BTS BAT	R408, de la conception à la réalisation	
	Visite utilisateur

PV UTILISATEUR

EXAMEN DE L'ECHAFAUDAGE (fiche de synthèse)

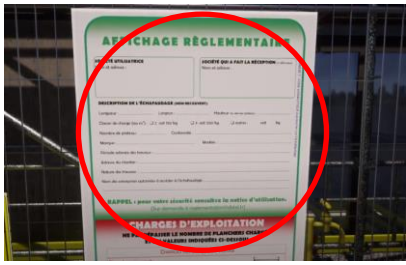
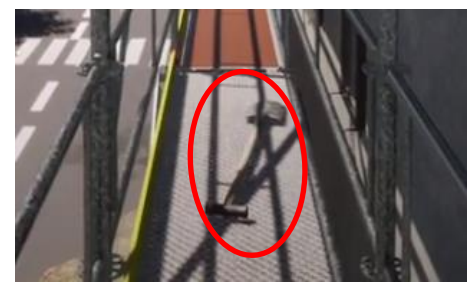
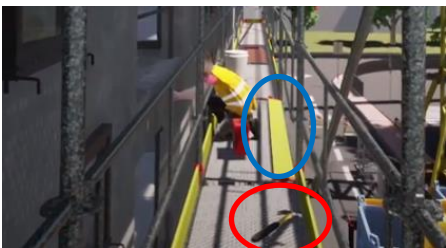
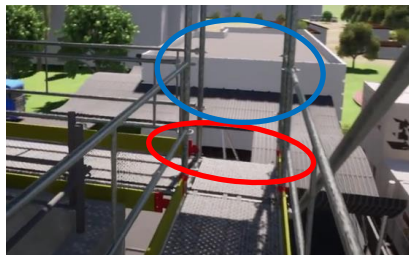
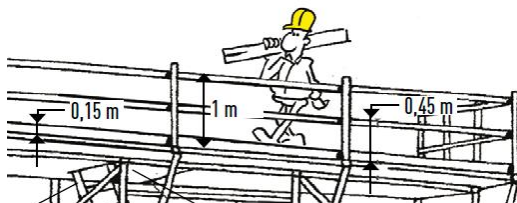
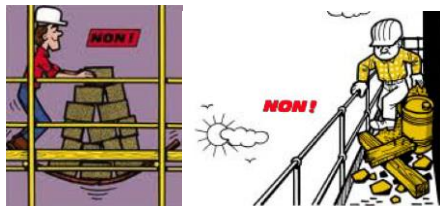
Des défauts de montage sont à noter : Manque de sécurités collectives et de plinthes, panneau non rempli, ...
 Défauts d'utilisation : stockages intempestifs sur les plateaux, démontage de l'échafaudage, non fermeture des trappes d'accès, ...

Dans l'état l'échafaudage ne peut être réceptionné par notre entreprise en vue de son utilisation pour la réalisation de l'isolation par l'extérieur.
